Datum 1 juni 2023
Ons kenmerk HZ_WABO-23-05548
Onderwerp Besluit omgevingsvergunning

- Het bouwen van 163 gestapelde woningen met een commerciële plint op het adres: Cartesiusdriehoek (bouwveld 9) te Utrecht.

Beantwoording reacties

Bouwvlak:

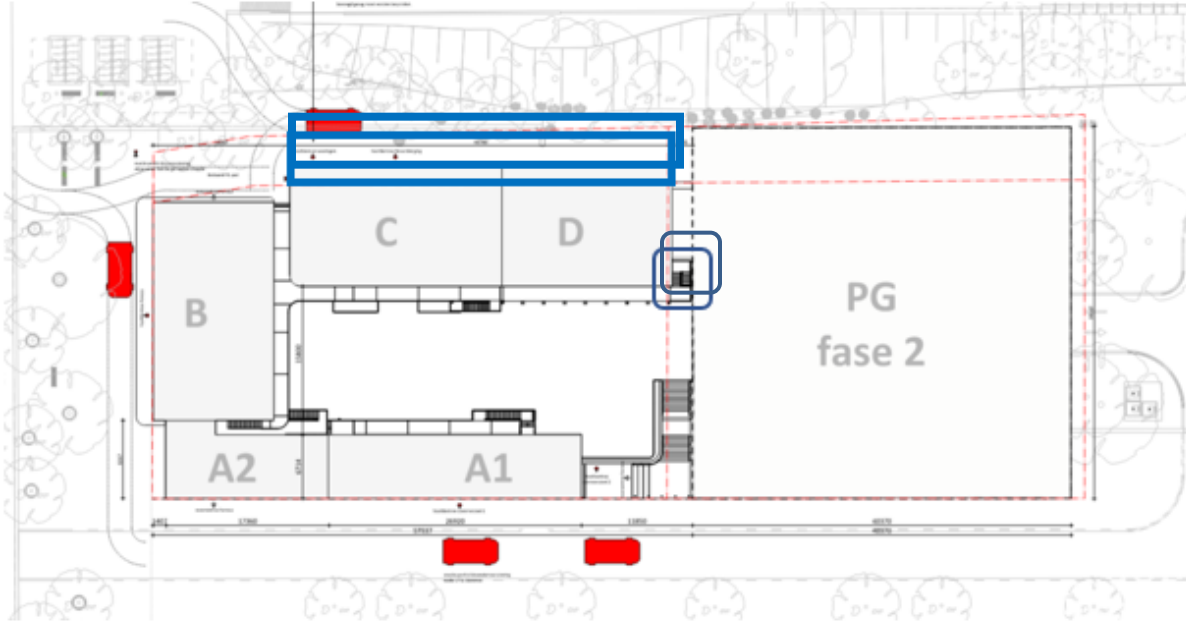
Het bouwvlak wordt aan de noordzijde van blok C en D (spoorzijde) met ongeveer 2 meter overschreden.
De overschrijding is hieronder met een blauwe rechthoek omlijnd.

Vanuit de afdeling stedenbouw is aangegeven aan dat de overschrijding niet in strijd is met een goede ruimtelijke ordening. Hiertoe is de volgende motivatie overgelegd:

Het bouwvlak in het bestemmingsplan is begrensd door de huidige route naar de verkeersleidingpost van Het bouwvolume gaat hier ca. 2 meter doorheen. De uitbreiding grenst niet aan de openbare ruimte. De maat tot de dichtstbijzijnde woningen aan de Seringstraat is relatief groot (minimaal ruim 70 meter tot de achtergevels). Er is ten gevolge van de wijziging een effect op deze woningen voor wat betreft bezonning en privacy. Dit effect is echter klein. De wijziging heeft daarmee geen onevenredige nadelige effecten en is op grond van de genoemde punten ruimtelijk acceptabel. Daar geldt dan op grond van

algemene bouwregels in het bestemmingsplan (art. 13.2) dat voor erkers of balkons van gelijke diepte als de huidige overschrijding, die een enigszins vergelijkbaar effect zouden hebben op de omgeving, dit toegestaan is binnen het bestemmingsplan. Hiermee is de overschrijding niet in strijd met een goede ruimtelijke ordening.
